Otvoreni idejni jednostepeni anonimni urbanističko-arhitektonski konkurs za izradu rešenja za tri javna gradska prostora na teritoriji Gradske opštine Stari grad u Beogradu, i to: *Skver kod kafane „Stara Hercegovina“, Skver Mire Trailović i Skver kod OŠ „Mihailo Petrović Alas“*

PITANJA UČESNIKA I ODGOVORI ŽIRIJA

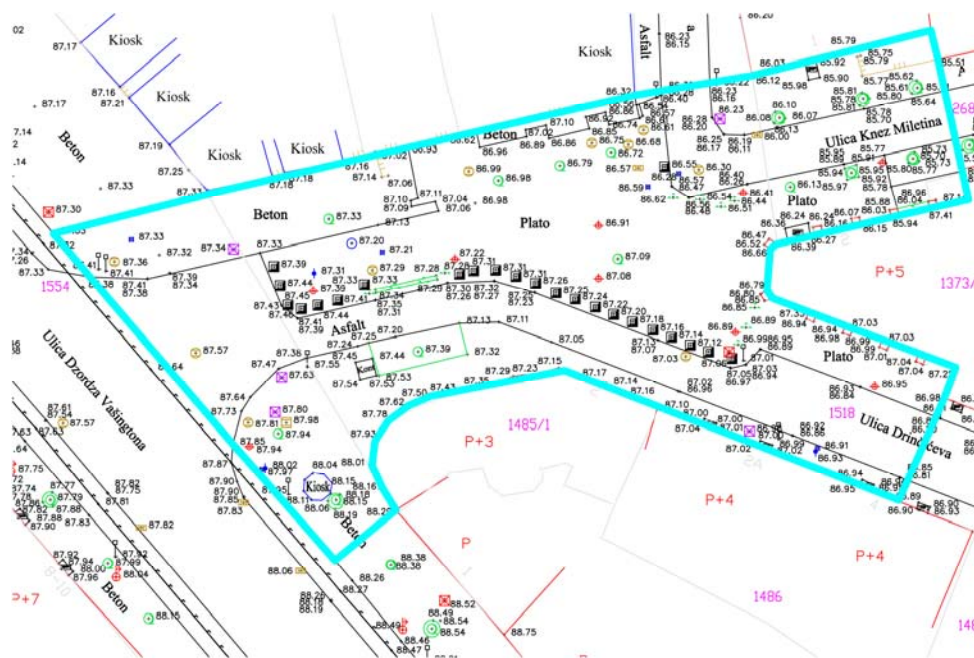
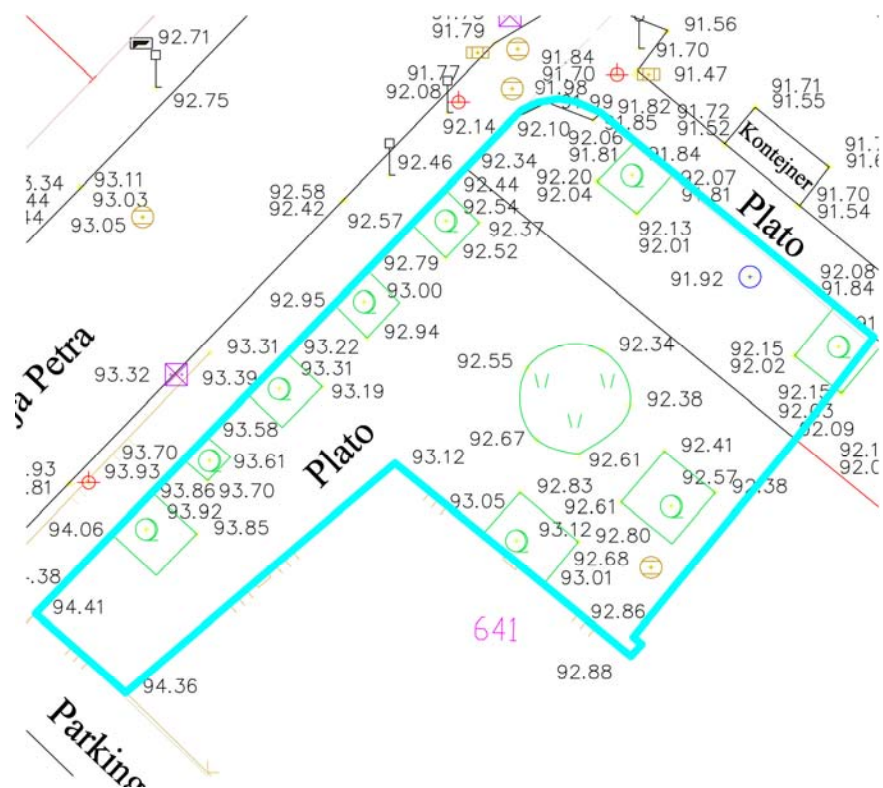
III/2. PITANJE: Tačnu granicu intervencije sami bismo na sve tri lokacije?

V/1. PITANJE : U konkursnim podlogama nije jasno oznacena granica moguće intervencije pa me interesuje da li se ta granica odnosi samo na deo koji je oznacen kao "Plato" ili i na deo koji je označen kao "Beton" u delu izmedju Platoa i pijačnih kioska?

V/2.PITANJE : Da li i deo izmedju Platoa i ulice Dzordza Vašingtona (tramvajskih šina) takodje smatramo delom moguće intervencije?

ODGOVOR: Granice su opisno date u delu koji se odnosi na programski i projektantski zadatak. U cilju pojašnjenja ovog pitanja pogledajte priloge 1, 2 i 3.
